改善箇所説明図

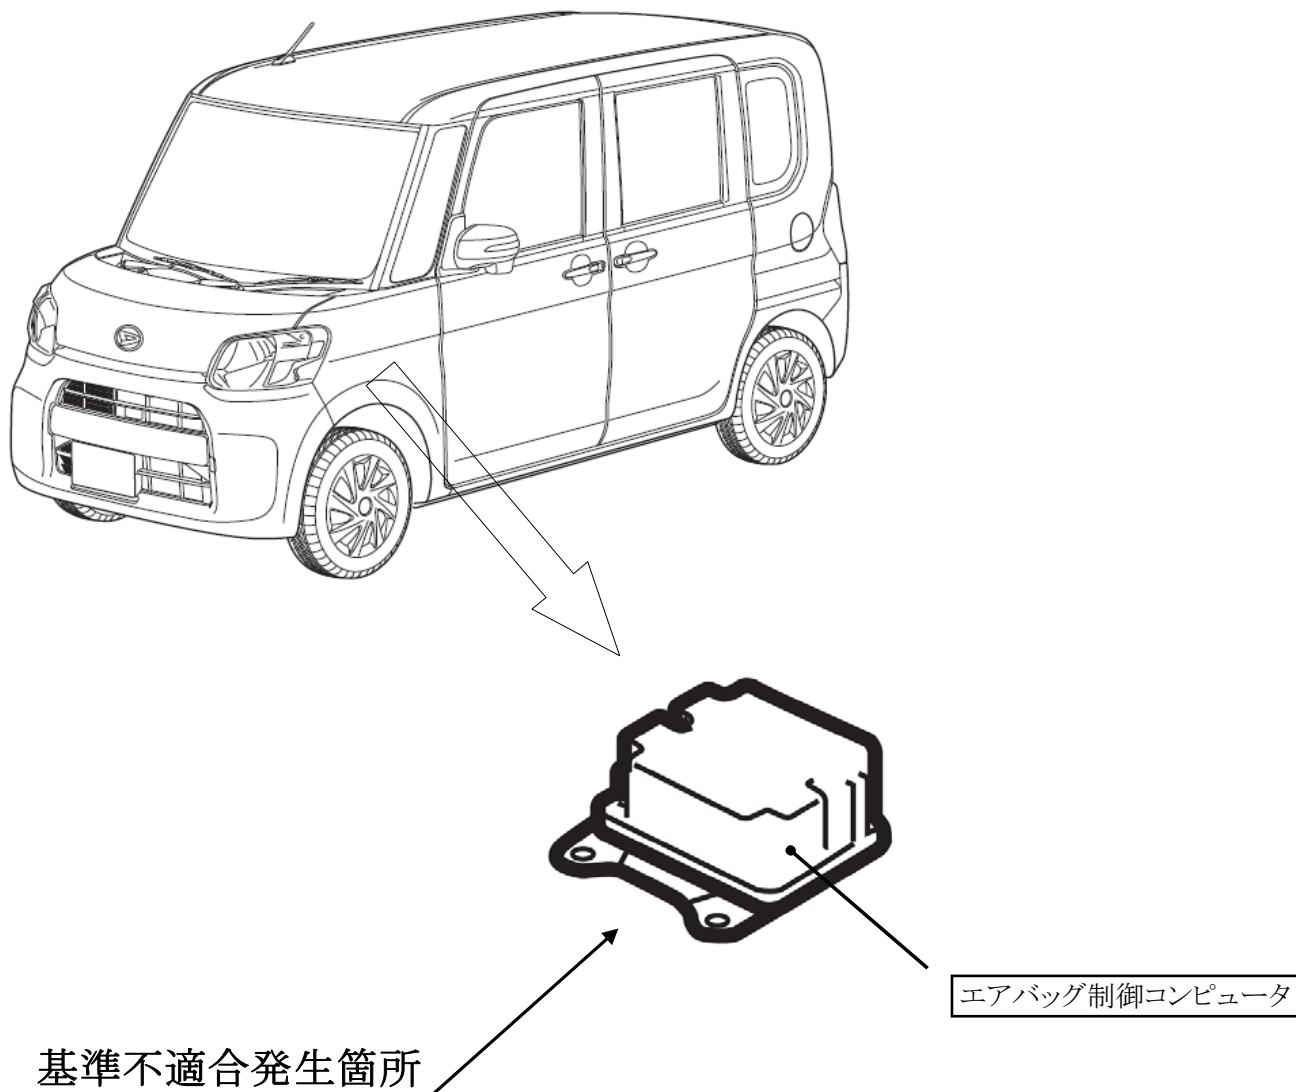
エアバッグ制御コンピュータにおいて、加速度センサの製造が不適切なため、当該センサ内部の展開信号を出力する回路に亀裂が生じ、回路が断線されることがある。そのため、エアバッグ展開信号を誤って出力し、意図せずエアバッグが展開するおそれがある。

全車両、エアバッグ制御コンピュータの製造番号を確認し、該当する車両はエアバッグ制御コンピュータを良品と交換する。

エンジンルーム内の右フロントストラット取付けナット付近に黄色ペイントを塗布する。
